**ÓRGANO DE CONTROL INSTITUCIONAL
MUNICIPALIDAD DISTRITAL DE CARMEN DE LA LEGUA REYNOSO**

**INFORME DE VISITA DE CONTROL
N.º 004-2025-OCI/1622-SVC**

**“SERVICIOS DE SEGURIDAD CIUDADANA EJECUTADOS
POR LOS GOBIERNOS LOCALES – MUNICIPALIDAD
DISTRITAL DE CARMEN DE LA LEGUA REYNOSO”**

Vista fotográfica n.º 15
GABINETE - CUARTO DE TELECOMUNICACIONES

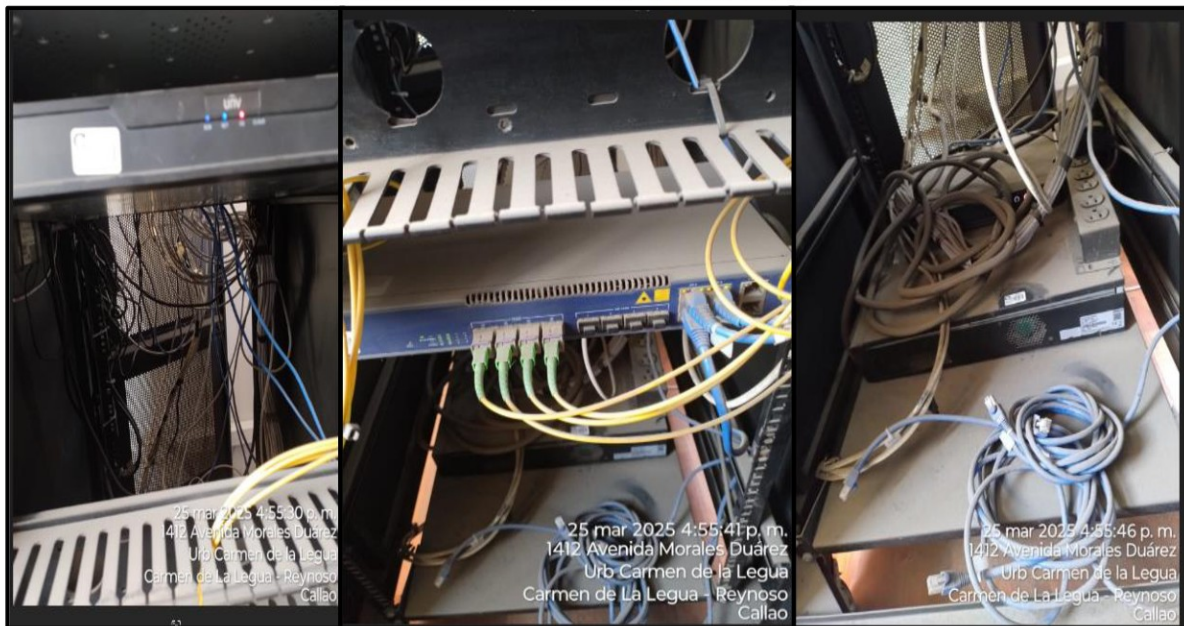
En ese contexto el cuarto de telecomunicaciones de la entidad, se encuentra en un ambiente abierto contraviniendo lo señalado en la normativa, ya que en este espacio se encuentran los tableros de asignación, conductores y los equipos electrónicos para prestar el servicio de telecomunicaciones, tal como se visualiza en los siguientes archivos fotográficos.

Las vistas fotográficas permiten visualizar que el cuarto de telecomunicaciones, está situado en un espacio abierto que no cuenta con restricciones, para resguardar los tableros de asignación, conductores y los equipos electrónicos para la prestación del servicio; asimismo las cámaras de video vigilancia así, como el gabinete del centro de control y monitoreo de video vigilancia de la municipalidad de Carmen de la Legua Reynoso.
